**MEMOIRE EN REPONSE SUITE A L'AVIS DE LA MRAE HAUTS-DE-FRANCE SUR LE PROJET DE
MODIFICATION DE L'ETUDE D'IMPACT DE L'INSTALLATION DE STOCKAGE DE DECHETS NON
DANGEREUX DE FLAVIGNY-LE-GRAND ET BEAURAIN PAR L'EXHAUSSEMENT D'UN TERRAIN
AGRICOLE SUR LA COMMUNE DE WIEGE-FATY (02)**

29 JUIN 2023

MEMOIRE EN REPONSE

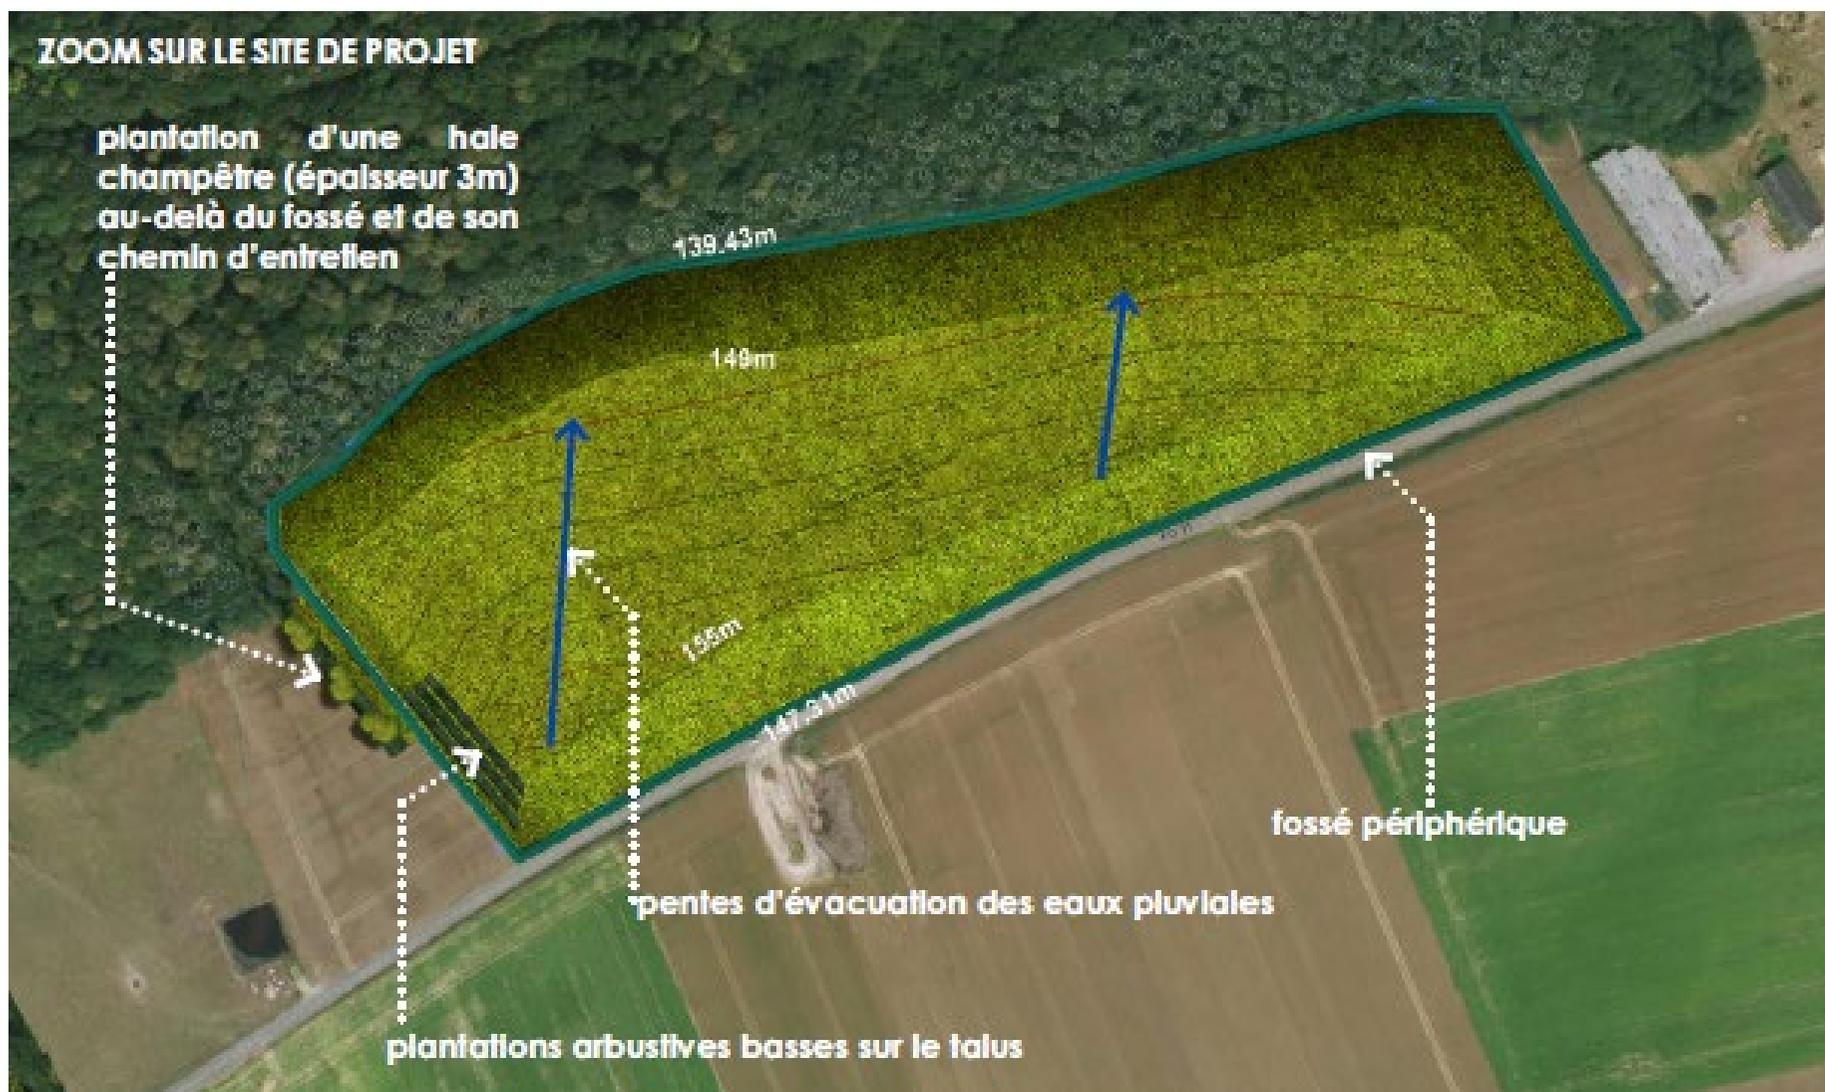
L'autorité environnementale recommande

- de compléter l'intégration paysagère de l'exhaussement notamment à l'ouest et à l'est du site retenu ;
- de proposer des mesures de réduction de l'impact paysager, par exemple, en plantant des arbres de haut de tige en pied de remblais ;
- d'intégrer le risque d'érosion.

Suite à la demande de compléments du 22 août 2022, l'étude paysagère réalisée par un cabinet spécialisé et les mesures proposées a été mis à jour.

Ainsi, des mesures de plantation de haie champêtres et d'arbustes bas ont été proposées à l'ouest afin d'améliorer l'intégration paysagère et de prendre en compte le risque érosion.

Côté est, l'impact est plus faible et ne peut bénéficier de plantations du fait de la présence immédiate de l'exploitation porcine et de la nécessité de laisser à l'exploitant agricole un libre accès au terrain. En effet, celui-ci sera remis en exploitation (culture) une fois l'exhaussement terminé. Par ailleurs, les plantations de haut de tige en pied de remblais ne sont pas compatibles avec le projet dans la mesure où l'ombre portée par ces dernières seraient de nature à nuire à la reprise de l'activité agricole prévue par l'exploitant. En outre, ces plantations pourraient également gêner les aérateurs et la bonne ventilation de l'exploitation porcine.
